BOLETIM INFORMATIVO TÉCNICO

BT-LB_25-026.REV.2

ARCON FI/QI E FC/QC – OTIMIZAÇÃO ACÚSTICA E VIBRACIONAL

**Coxim alternativo
recomendado – altura de 3,70 cm**

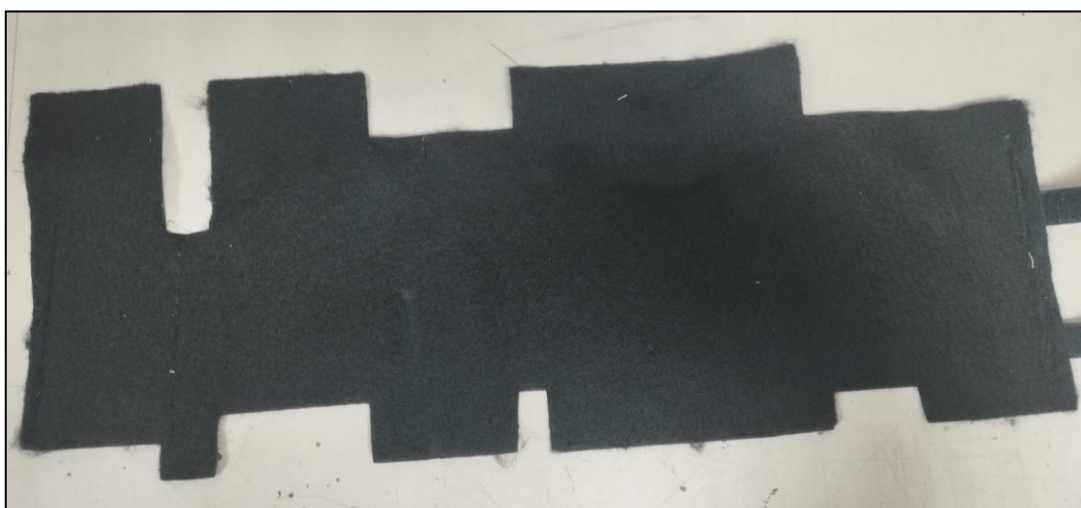
- Afrouxe ligeiramente os 3 coxins que fixam o compressor:

- Caso deseje uma otimização ainda maior, recomenda-se a substituição dos 3 coxins originais por um modelo com altura de **3,70 cm** (versão original: 3,00 cm);

Coxim original – altura de 3,00 cm

714103301– COXIM BORRACHA 3.70cm (solicite 3 unidades)
